Groupe d'experts de la signalisation routière

Quatorzième session

**Rapport du Groupe d'experts de la signalisation routière
sur sa quatorzième session****I. Participation**

A, 28 a, A, 28 b et A, 28 c « SIGNAUX À PLACER AU VOISINAGE IMMÉDIAT DES PASSAGES À NIVEAU »

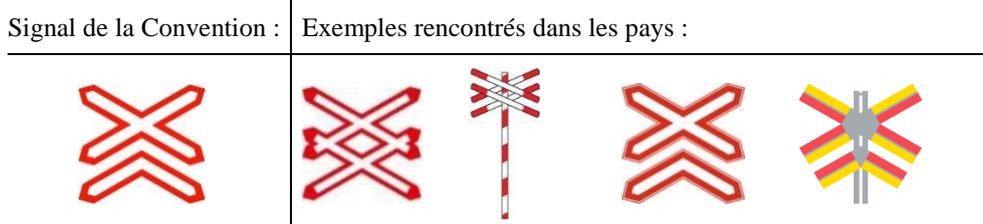
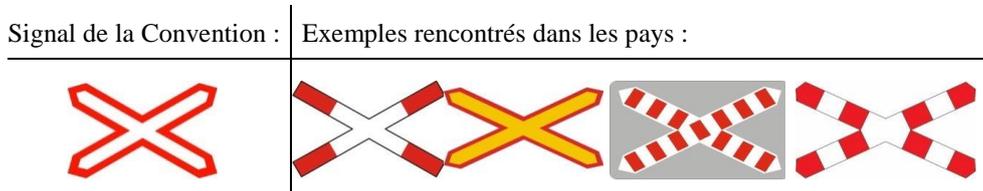
Le Groupe a noté que certains pays utilisaient des signaux qui n'étaient pas conformes à la Convention.

Le Groupe a estimé que, pour plus de visibilité, les barres (une, deux ou trois) devraient être placées dans la partie supérieure des panneaux (voir par exemple le signal de la Finlande) ou au centre des panneaux. Le Groupe a recommandé de modifier en conséquence les images reproduites dans la Convention.

Le Groupe a recommandé de modifier le texte des alinéas a) et b) du point 28 de la section A de l'annexe 1 comme suit :

Le Groupe a en outre recommandé de modifier le texte du point 29 du chapitre II (Description) de la section A de l'annexe I comme suit :

4. Signal « FIN DE PRIORITÉ »

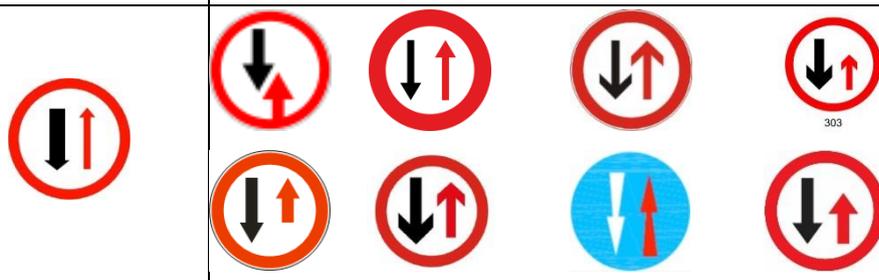
Le Groupe a recommandé de modifier la définition du signal B, 4 comme suit :

- a) Le signal B, 4 « FIN DE PRIORITÉ » sera utilisé pour informer les usagers que la route sur laquelle ils circulent cesse d’avoir priorité sur les autres routes. Il est constitué par le signal B, 3 ~~ci-dessus~~, auquel est ajoutée une bande ~~médiane~~ noire ou grise perpendiculaire aux côtés inférieur gauche et supérieur droit du carré ou, **de préférence**, une série de traits gris noirs parallèles formant ladite bande ;
- b) Le signal B, 4 peut être utilisé conjointement avec un panneau supplémentaire H, 8, décrit au paragraphe 6 de la section H de la présente annexe, afin d’indiquer aux usagers le tracé de la route prioritaire.

B, 5 « PRIORITÉ À LA CIRCULATION VENANT EN SENS INVERSE »

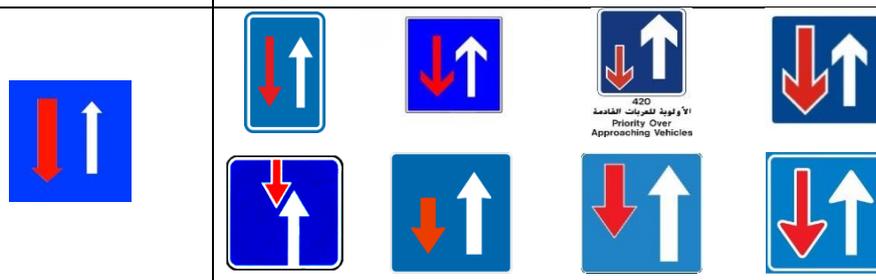
Le Groupe a noté que certains pays utilisaient des flèches non conformes à celles prescrites dans la Convention (en longueur, en largeur et en position). Il a recommandé que les pointes de flèches utilisées dans le symbole figurant à l’annexe 3 de la Convention soient agrandies, et que les signaux utilisés dans les pays soient rendus conformes au symbole révisé. Le Groupe a aussi recommandé que la phrase ci-après soit ajoutée au début de la section relative au signal B, 5 : « Le signal indiquant la priorité à la circulation venant en sens inverse est le signal B, 5. ».
